הנדון: מכרז/חווה 17/כ/2022 לביצוע שלב ג' ואודיטוריום - בית ספר מקיף במגרש 401 בכרמי גת (להלן: "המכרז")

- הודעה ותשובות לשאלות הבהרה -

מכתב מספר 3

1. עדכון תכנית אדריכלות:
 - 1.1. מצורף גיליון עדכון לתכנית האדריכלית קומת קרקע – "תכנית קומת קרקע מבנה אודיטוריום חלופה ב' – תוספת מבואה חיצונית".
 - 1.2. מהות השינוי: תוספת מבואה וכניסה נוספת אל המבנה מחזית מערב, בהתאם למפורט בתכנית המצורפת.

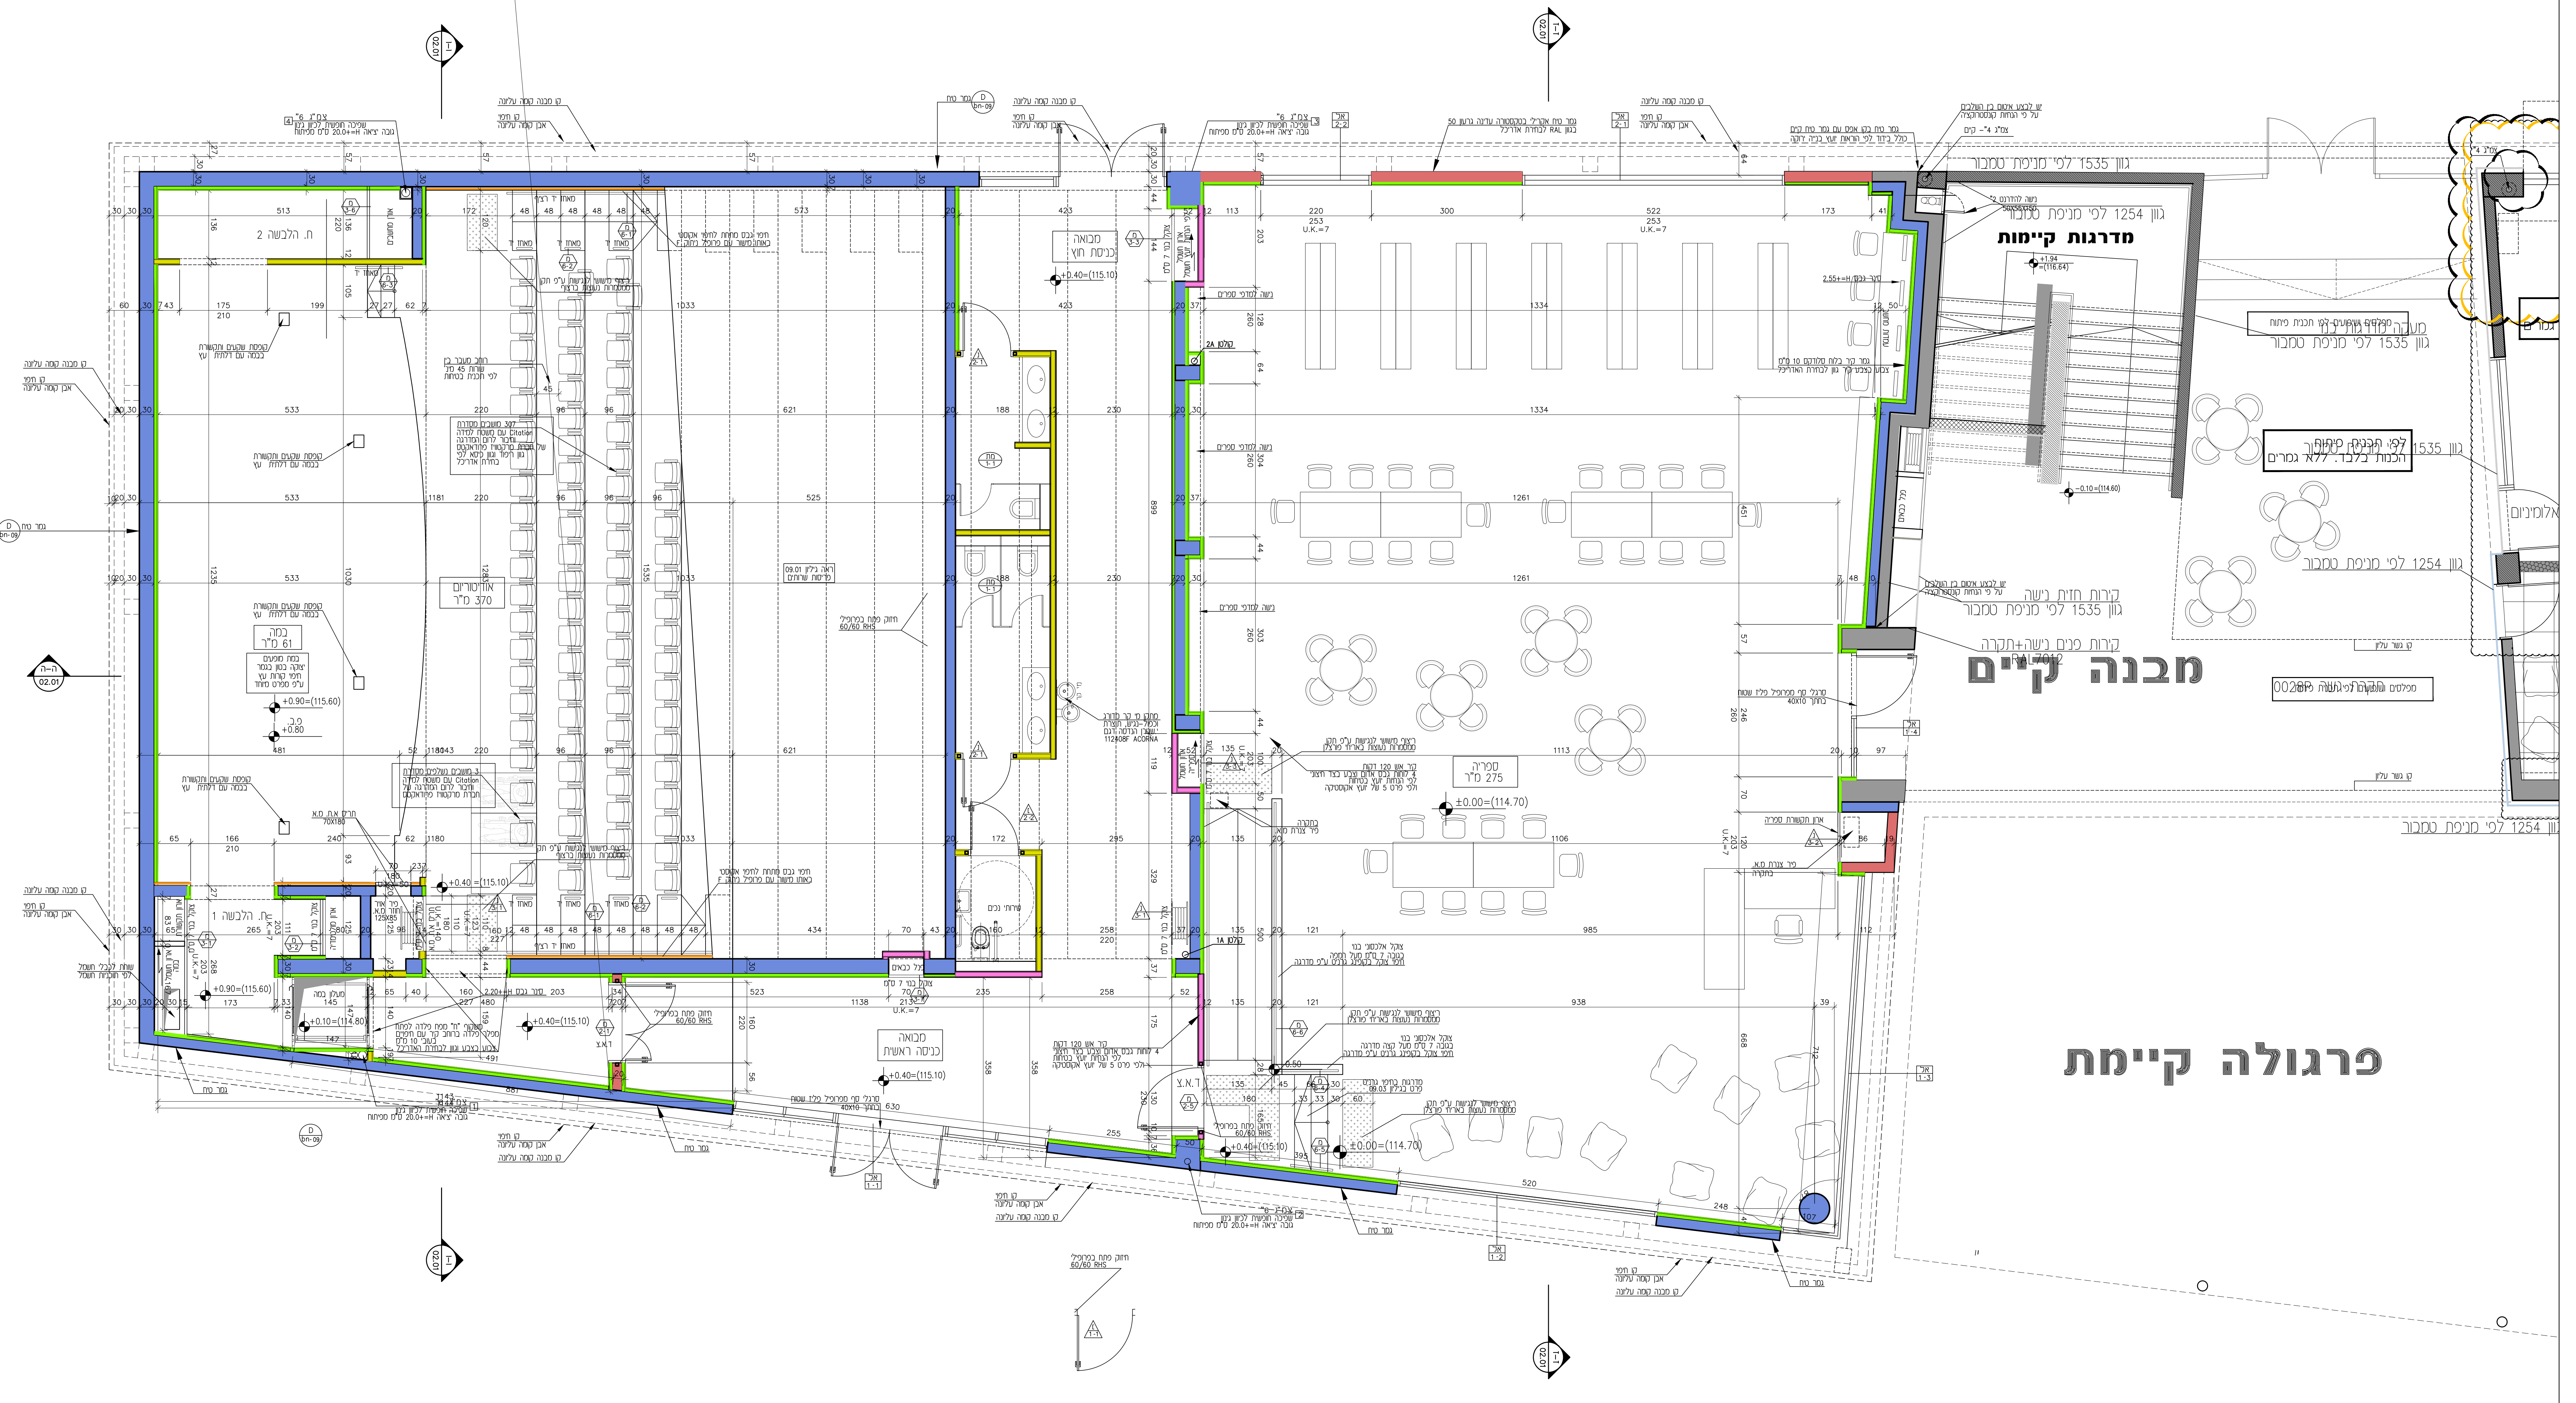
- 1.3. כלל התכנית יעודכנו בהתאם במהלך הביצוע.
2. פיתוח:
 - 2.1. עדכון לתכנית הפיתוח.
 - 2.2. להלן פירוט העבודה הנוספת הנדרשת בהתאם לשינוי בתכנית המצורפת.

- 2.3. פרוק והריסה:
 - 2.3.1.1. פירוק קיר פיתוח קיים בחזית מערב.
 - 2.3.1.2. פירוק מסתור אשפה קיים.
 - 2.3.1.3. פירוק עבודות פיתוח קיימות ככל שנדרש לביצוע הפרויקט.

- 2.3.1.4. העתקת תשתיות קיימות (כגון קווי גיבון).
 - 2.3.1.4.1. העבודה תכלול כל שידרש להריסת הנל ופינוי מהאתר בהתאם לכלל דרישות הרשויות המוסמכות לכך.
 - 2.4. קירות פיתוח להקמה:

- קירות הפיתוח יבוצעו ע"ג כלונסאות –
 - חיפוי קיר וגדר מוסדית בהתאם לקיים בשלב א' – ב'.
 - שער כניסה דו כנפי להולכי רגל ממערב ושער כניסה חד כנפי מצפון, השערים כדוגמת הקיים עבור כניסה ראשית לבית הספר מצפון – השערים אינם מסומנים בתכנית המצורפת, אך יעודכנו בתכניות הביצוע.

- 2.5. יבוצעו מדרגות וכניסה נגישה בשטח הנל.
3. האודיטוריום מותאם לפעילויות הבאות: הצגת מצגות, הקרנת סרטים, והופעות . ביצוע האודיטוריום יכלול את כל מערכות הבמה, לרבות מערכות תאורה, גשר במה, רמקולים ומקרן באופן שיאפשר את הפעילויות הנל . המערכות יאופיינו בהתאם לספק שהקבלן יבחר. לפני ביצוע הקבלן יידרש להציג תכנית סאונד ופריסת רמקולים באופן שייתן פתרון לאולם כולו.
